DRINGEND – Sicherheitsmitteilung Problem mit IPX1-Klassifizierungssymbol auf Etiketten

IPX1-Klassifizierungssymbol auf verschiedenen Spulenetiketten

Abbildung 1. Beispielhaftes Etikett mit dem IPX1-Symbol (rot umrandet)

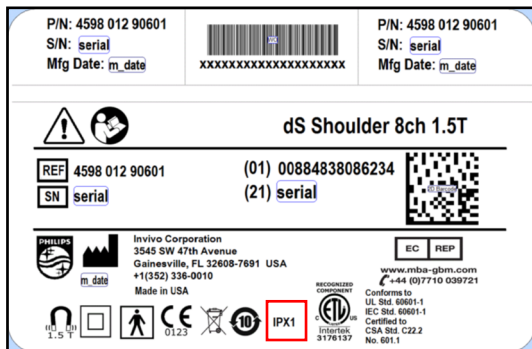
Als kurze Zusammenfassung dieser Mitteilung: Auf die Etiketten der betroffenen, auf Seite 2 dieser Benachrichtigung aufgeführten Spulen wurde fälschlicherweise das Symbol „IPX1“ aufgedruckt (Beispiel siehe Abbildung 1). In den Produkthanforderungen für diese Spulen wird keine derartige Klassifizierung verlangt. Leider ist ein Fehler aufgetreten, durch den dieses Symbol in das Produktetikett aufgenommen wurde. Die Aufnahme dieses Klassifizierungssymbols hat keinen Einfluss auf die Form, Eignung oder Funktion dieser Spulen und stellt keinerlei Risiko für die Sicherheit von Anwendern oder Patienten dar.

ERFORDERLICHE MASSNAHMEN DES KUNDEN / ANWENDERS	Das Symbol hätte zwar nicht in die Etiketten aufgenommen werden sollen, doch das Produkt stellt kein Risiko für Anwender des Produkts und Patienten dar. Außer der folgenden Maßnahme müssen seitens der Kunden keine weiteren Maßnahmen ergriffen werden: <ul style="list-style-type: none"> • Bitte informieren Sie alle Mitarbeiter, für die diese Benachrichtigung relevant ist. 			
VON PHILIPS GEPLANTE MASSNAHMEN	Es werden Korrektur- und Vorbeugemaßnahmen implementiert, um sicherzustellen, dass in Zukunft keine derartigen Fehler mehr auftreten können. Es werden unmittelbare Korrekturmaßnahmen durchgeführt, um die IPX1-Symbole von künftigen Etiketten zu entfernen. Diese Benachrichtigung wird an Kunden gesendet, die an ihren Standorten betroffene Produkte verwenden.
